Dodatek č.2 ke Smlouvě o dílo

„Nové sídlo MÚ a Úprava části náměstí K. V. Raise“

ZMĚNOVÝ LIST č.

10

Příloha č. 2 k změnovému listu stavby č. 12

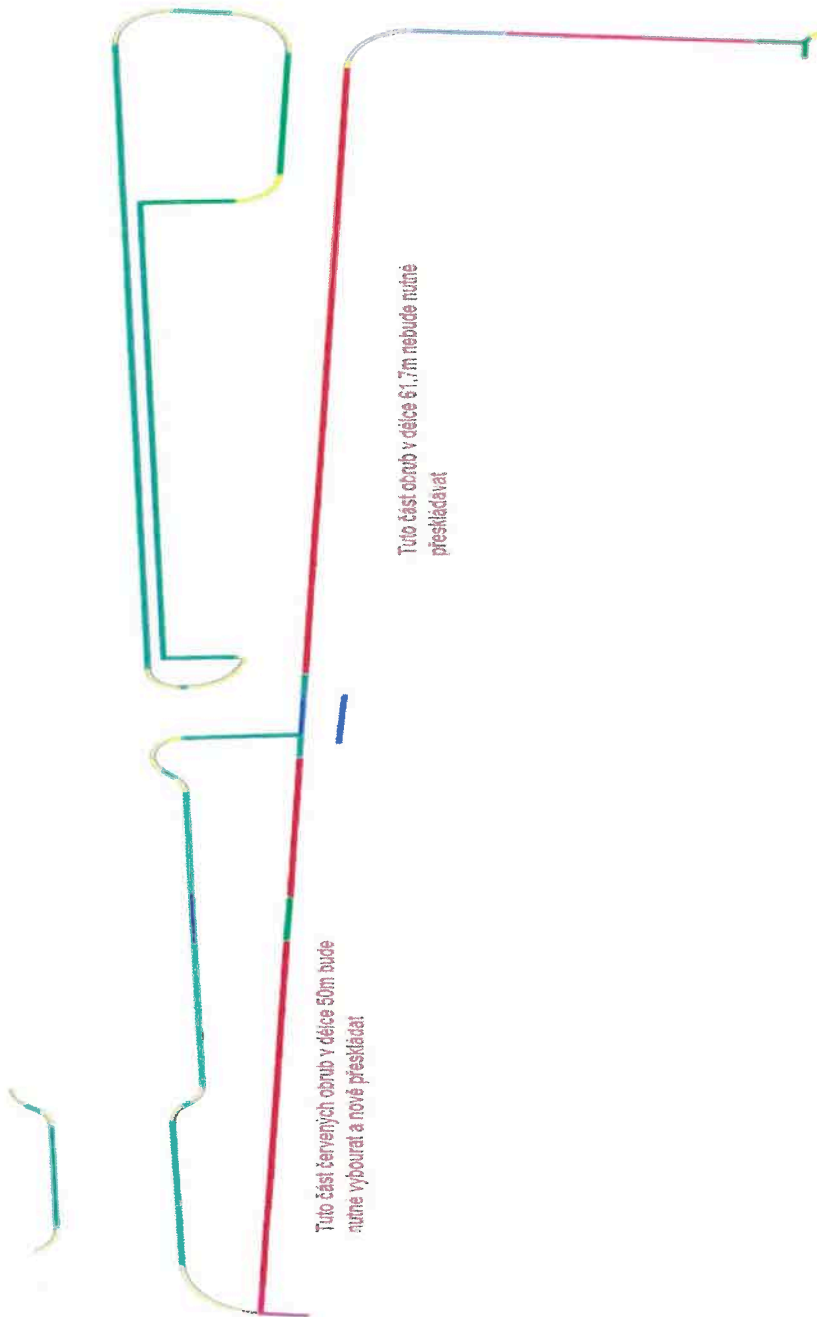
Změna se týká: vícepráce / méněpráce nad rámec smluvního rozpočtu. Jedná se o navýšení výměry nových obrubníků v části Náměstí s ohledem na nesoulad mezi zadávací projektovou dokumentací a výkazem výměr. Tyto dodatečně požadované práce jsou předmětem tohoto změnového listu, vše bude provedeno v rozsahu dle přílohy č.1 (cenová nabídka), která je nedílnou součástí tohoto změnového listu.

Nové obruby:

- zelené - přímé
- žluté - obloukové
- modré - atyp

Stávající obruby:

- červené - případné přeložení
- fialové - bez dotyku

PŮDORYS 1.NP
m 1:100

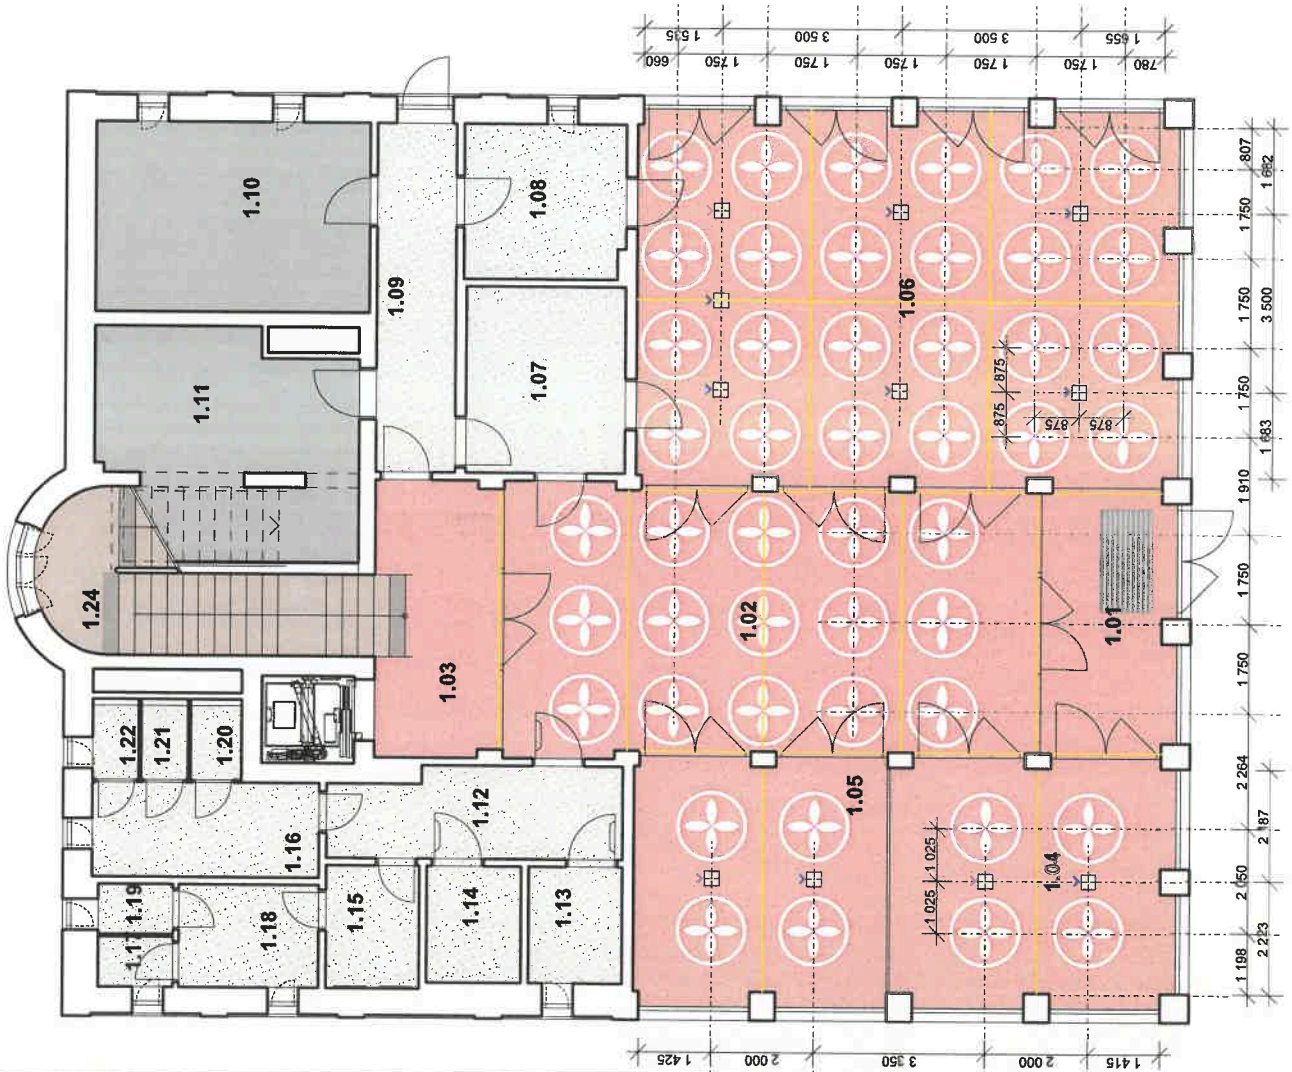
- byly zrušeny rúžice pod prosklenými stěnami mezi místnostmi 1.01, 1.02 a 1.03 (- 6 rúžic)
- v místnostech 1.04 a 1.05 zmenšen počet rúžic z 6 na 4, změna jejich polohy (- 4 rúžice)
- okótovaná poloha podlahových krabic
- Podlahové vytápění v předsíni 1.01 nebude rozdělené na dva okruhy. (Výkon zůstává stejný, oba okruhy se sečtou.)

POZNÁMKA: dilatační spáry budou procházet buď přímo středem rúžic, nebo mimo ně

1NP Umístění úřední desky

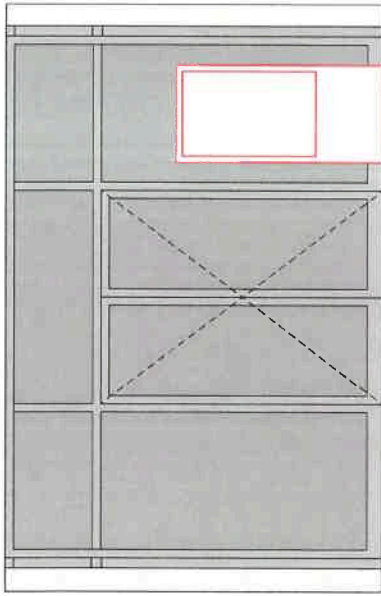
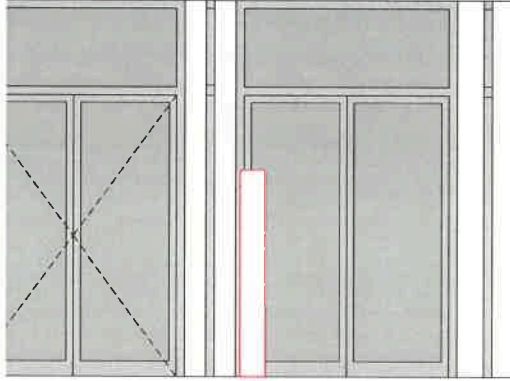
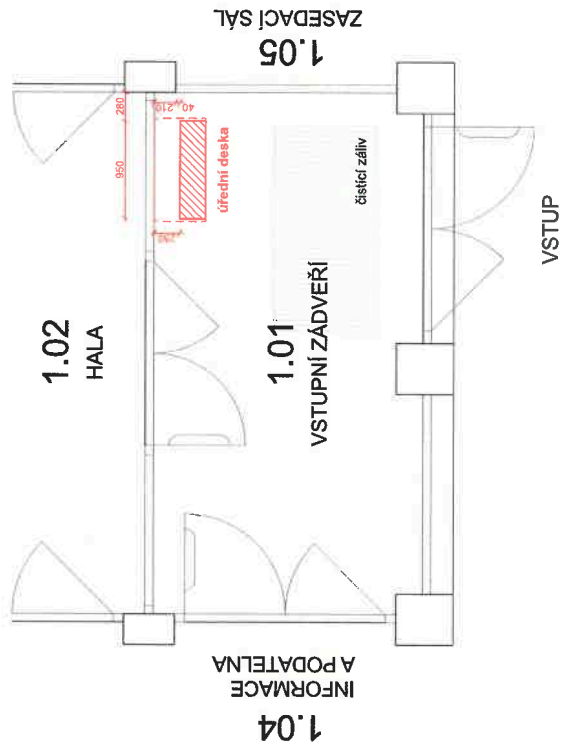
Kabeláž do úřední desky bude vedena podlahou.

Barva těla úřední desky: RAL 7037.

1) kancelář 3.09

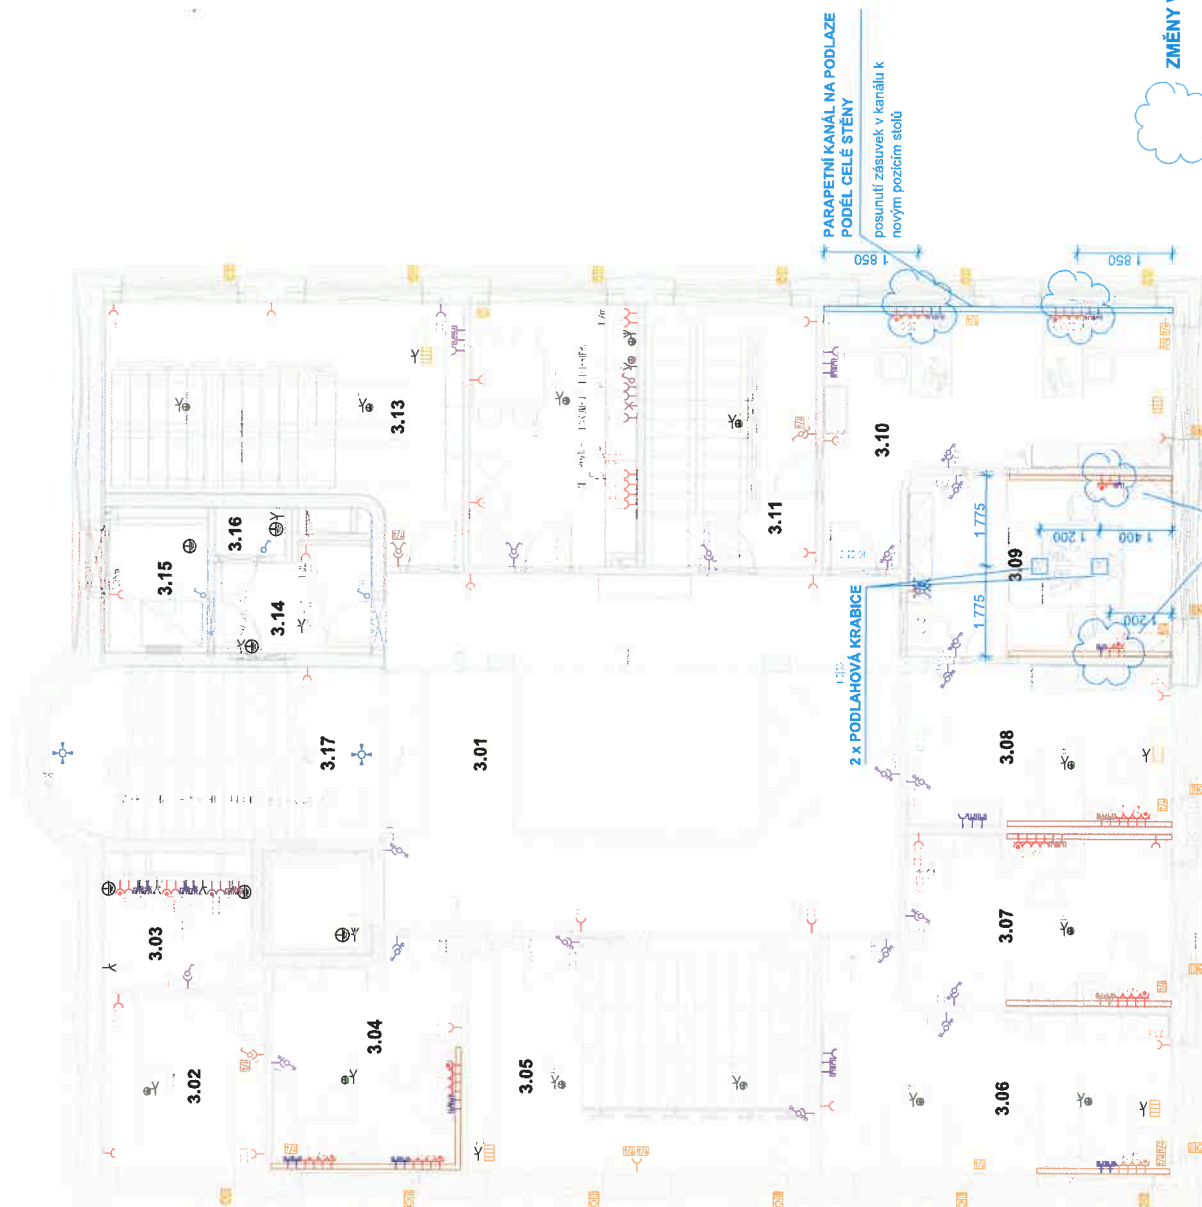
V místnosti jsou uprostřed podlahy navrženy dvě nové podlahové krabice.

Počty zásuvek v parapetních kanálech podél stěn jsou sníženy na polovinu. Tzn že v každém kanálu ubyly 1 x data a 2 s silnoproudé zásuvky.
